Anhang zum Planungsbericht

Gemeinde Reinach, Quartierplan „Dornacherweg“, Störfallrisiko Strasse

Gemeinde Reinach, Quartierplanung „Dornacherweg“, kantonale Vorprüfung

ANHANG 4 Erschliessungsvarianten Gewerbenutzung

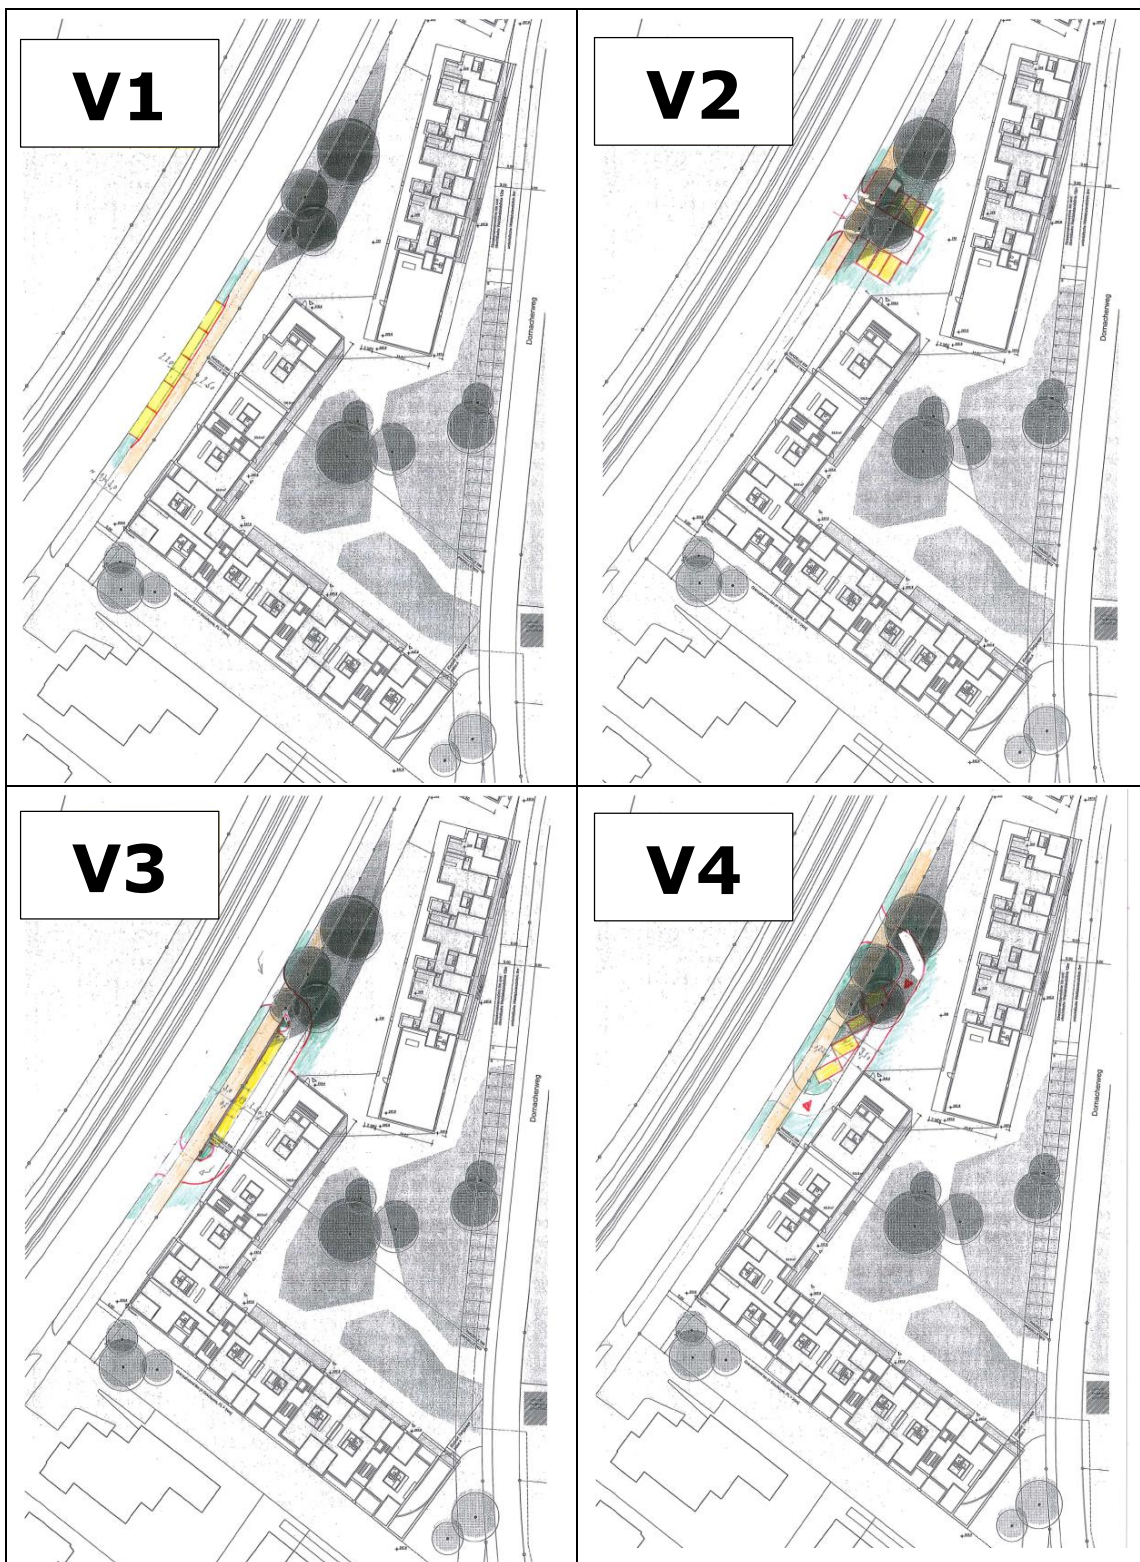
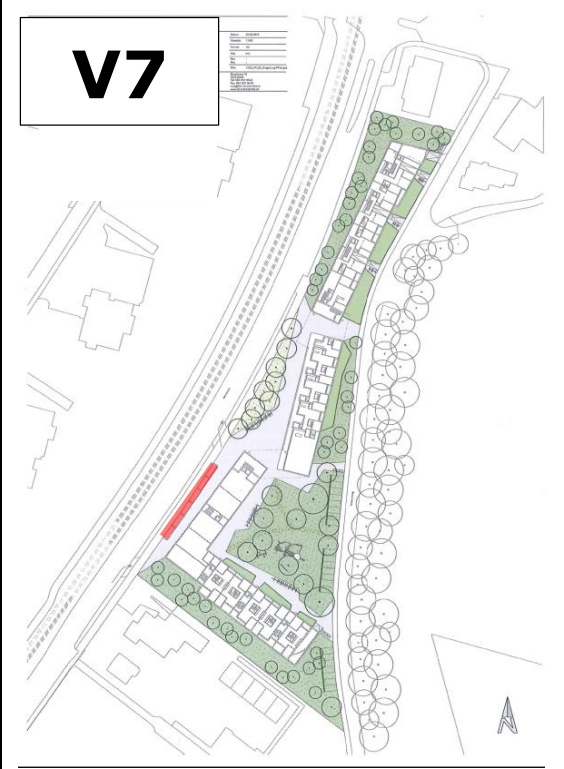
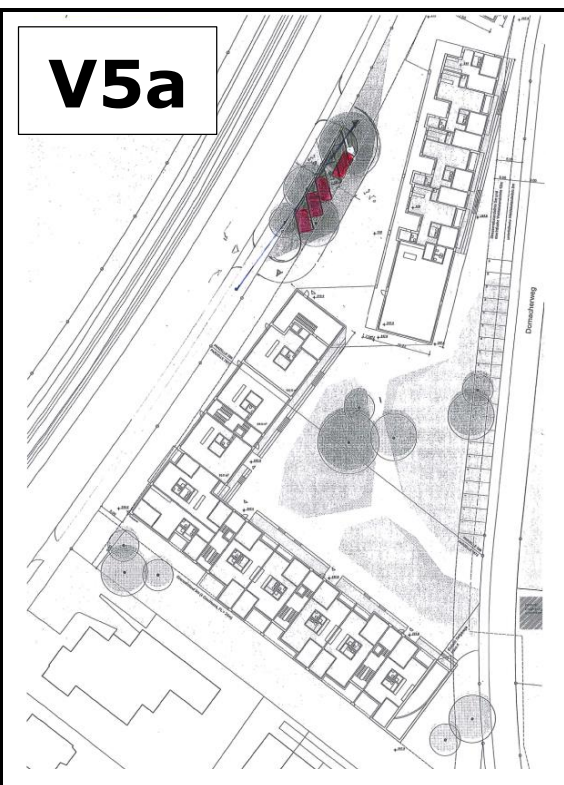
<u>V1: Längs- Parkfelder entlang Baselstrasse</u> + Platzsparend - Türe öffnet sich auf Veloweg - Verkehr auf Baselstrasse wird durch Parkier-Manöver behindert - Zufahrt nur von Reinach; Wegfahrt nur Richtung Basel
<u>V2: Parkierungsanlage</u> + Verkehrstechnisch optimale, auf eine Stelle konzentrierte, rechtwinklige Ein-/Ausfahrt + Sichtweite auf Velos gegeben - Platzbedarf
<u>V3: Längs-Parkfelder entlang Rad-/Fussweg</u> - Sicht bei Ausfahrt auf Velos schlecht - Platzbedarf
<u>V4: Schräg-Parkfelder (30°)</u> - Sicht bei Ausfahrt auf Velos schlecht - Platzbedarf
<u>V5: Schräg-Parkfelder (45°)</u> + Verkehrsablauf und rechtwinklige Einmündung grundsätzlich i. O. - Sicht bei Ausfahrt auf Velos schlecht - Platzbedarf
<u>V5a: Schräg-Parkfelder (45°) (Sicht optimiert)</u> + Damit die Sicht auf Velos (inkl. Elektro-Velos; v = 45 km/h; Sichtweite = ca. 40 m) erfüllt ist, könnte anstelle der beiden letzten Schräg-Parkfelder ein (evtl. grösseres) Längs-Parkfeld angeordnet werden, welches auch von grösseren Fahrzeugen (z. B. Lieferwagen für Anlieferung) benützt werden kann.

<u>V6: Längs-Parkfelder entlang Fassade</u> - Gemäss Norm müssen die Parkfelder mind. 30 cm von einem festen Hindernis Abstand haben, was jedoch zum Ein-/Aussteigen des Beifahrers immer noch knapp ist. - Parkiermanöver würden den Rad-/Fussweg beeinträchtigen
<u>V7: Längs-Parkfelder entlang Rad-/Fussweg</u> - ähnlich V3, an dieser Stelle jedoch nicht möglich (Fahrgasse zu eng, Abstand zwischen Parkfeld und Rad-/Fussweg erforderlich)
